Spectera

Notas de lançamento do firmware - versão 1.3.0

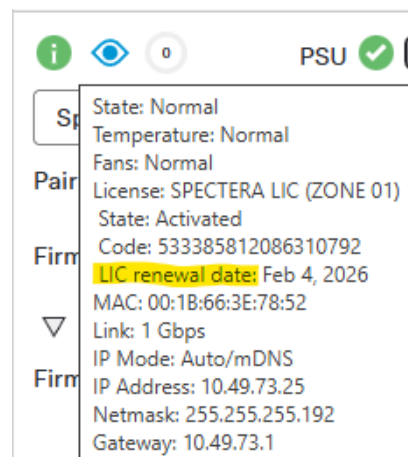
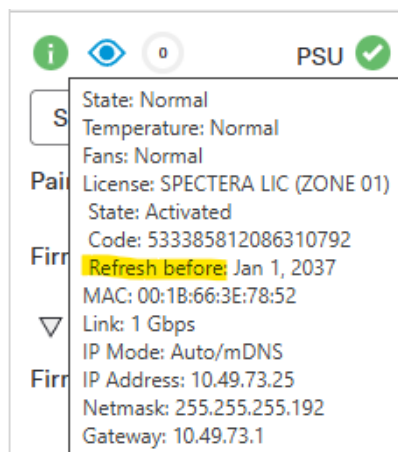
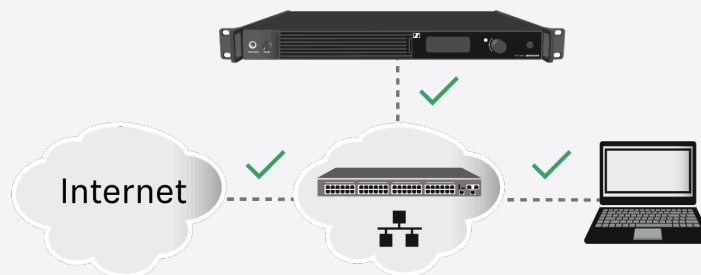
- Suporte para a renovação automática de licenças emitidas antes de 20 de novembro de 2025.

A renovação da licença será exibida no estado do dispositivo após algum tempo:

Antes da atualização:

Após a atualização:

- i** A renovação da licença requer uma conexão direta à Internet com o dispositivo.
